改善箇所説明図

改善の内容

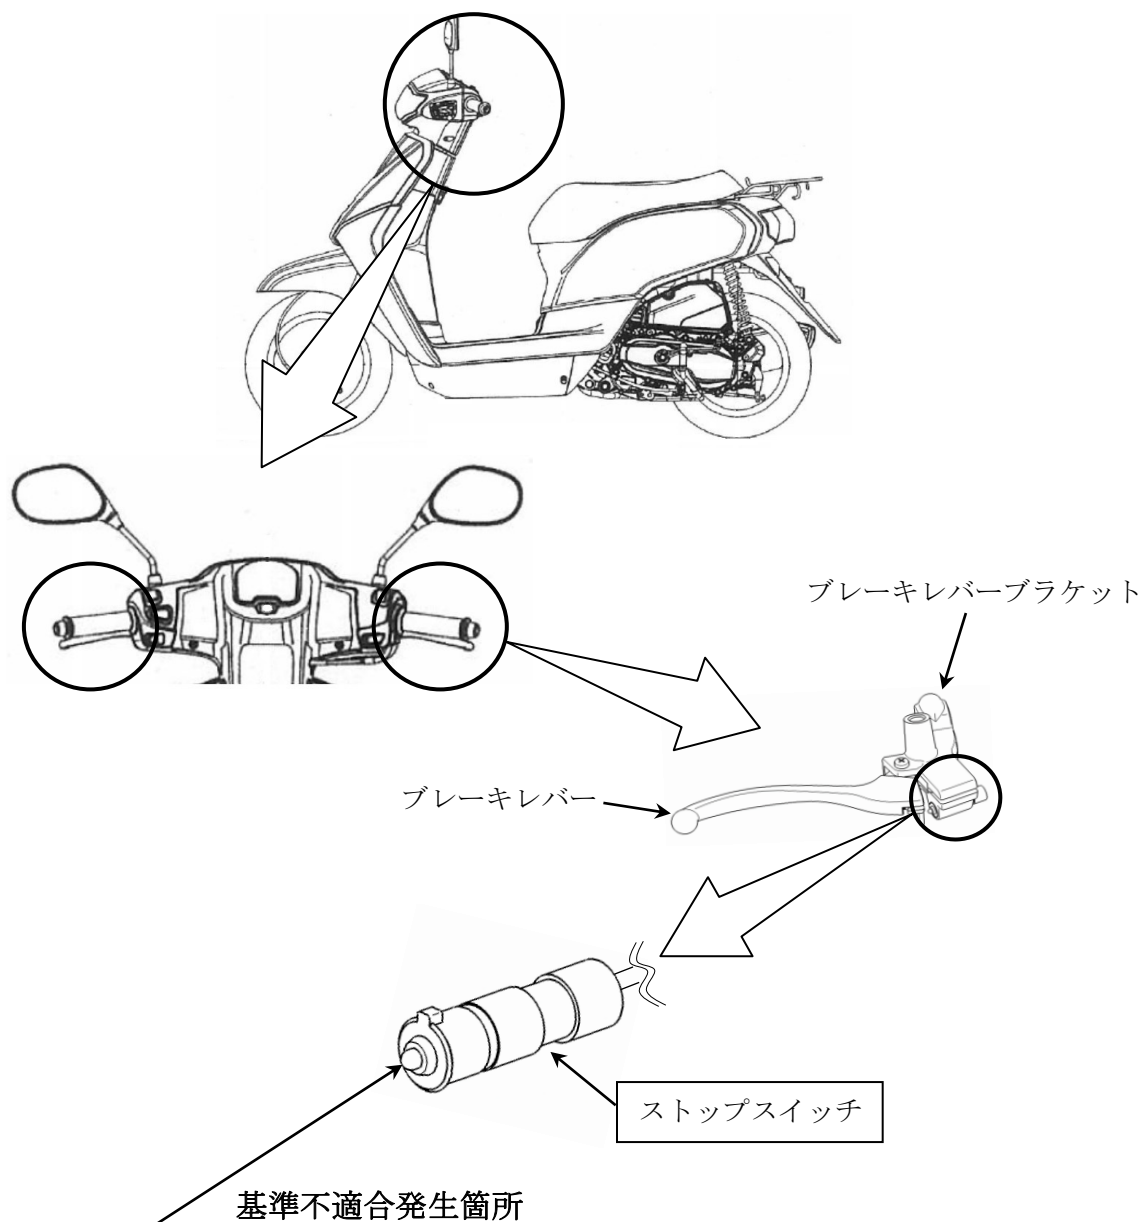
ストップスイッチ接点潤滑用グリースの材質及び当該スイッチのブレーキレバーブラケット組付作業が不適切なため、スイッチ接点間のアーク放電によりグリースが炭化することがある。そのため、そのまま使用を続けると、炭化したグリースによる発熱でスイッチ内の樹脂が溶けて、接点部の可動接点が作動不良により、ブレーキレバーを握らなくても制動灯が点灯する。または、接点部の導通不良により、ブレーキレバーを握っても制動灯が点灯せず、エンジンが始動できなくなるおそれがある。

全車両、ストップスイッチを対策品と交換する。

注： は交換部品を示す。
